PROVINCIA DI GENOVA

Deliberazione n. 136

OGGETTO: Approvazione di variante non sostanziale ai sensi dell'articolo 10 comma 5 della L.R. 58/2009 relativa al Piano di Bacino Torrente Lavagna per la ripermetrazione dell'area in frana in loc. Incisa/Boasi - Comune di Lumarzo

carta di dettaglio dei movimenti franosi – Pdb T. Lavagna

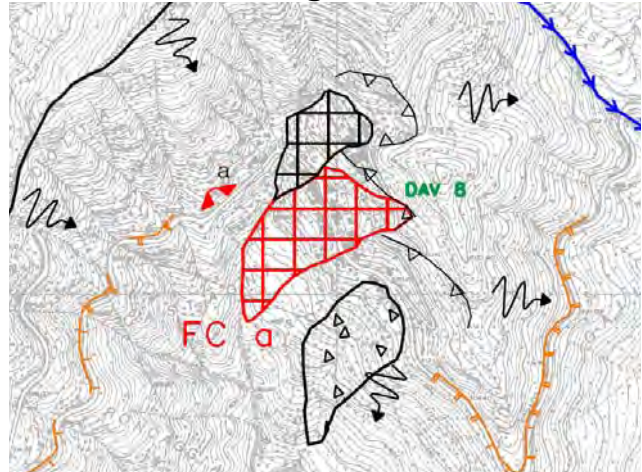
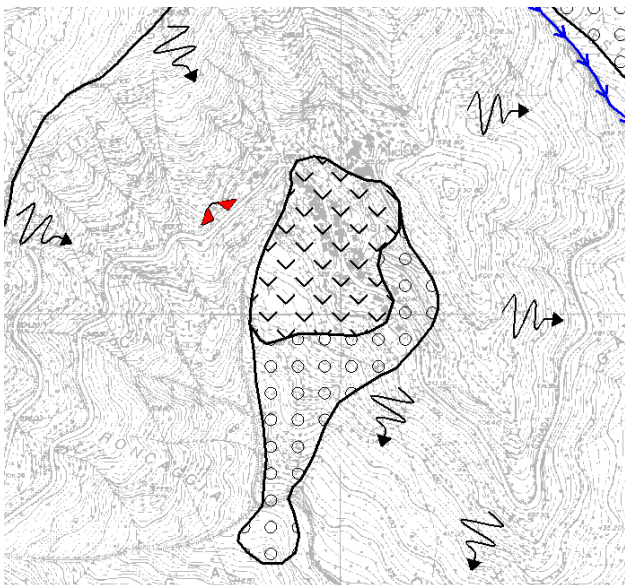
Preso atto che nella seduta del 10/05/2012, il CTB esprimeva parere favorevole alla variante al piano di Bacino del Torrente Lavagna relativamente alla modifica, nel territorio del Comune di Lumarzo, della perimetrazione del corpo di frana che interessa la località Incisa/Boasi in tre distinti corpi di cui uno attivo e due quiescenti, con la prescrizione di comprendere in quello attivo anche la piccola porzione a monte del cimitero comprensiva del tratto di strada come cartografato negli allegati;

1. di approvare la variante dei seguenti elaborati del Piano di Bacino stralcio del torrente Lavagna, relativamente alla ripermetrazione dell'area in frana in loc. Incisa/Boasi - Comune di Lumarzo, come da allegato alla presente deliberazione:
 - carta di dettaglio dei movimenti franosi;
 - carta geomorfologica;
 - carta della pericolosità o suscettibilità al dissesto e delle aree inondate ed inondabili;
 - Carta dei regimi normativi;
 - Carta degli interventi;
 - carta del rischio;
 - catalogo dei principali movimenti franosi.
2. di dare atto che le carte di cui al punto 1, così come modificate, entreranno in vigore con la pubblicazione del presente provvedimento sul Bollettino Ufficiale della Regione;
